Staat van Wijzigingen Ontwerpbestemmingsplan Bovenkerkerweg en Maalderij

Ambtshalve voorgestelde wijzigingen

Uitsnede vrijstaande kavel in het ontwerpbestemmingsplan

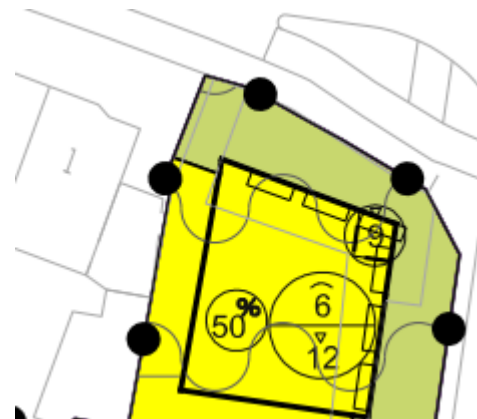
- Voor de vrijstaande kavel in het noorden van het plangebied is op de hoek een maximale bouwhoogte toegevoegd en is de goothoogte verwijderd. Op deze wijze wordt geborgd dat een stedenbouwkundig gewenst accent op deze hoek kan worden gerealiseerd.

Voorgestelde wijziging vrijstaande kavel. De rechterbovenhoek van het perceel krijgt een maximale bouwhoogte van 9 m.
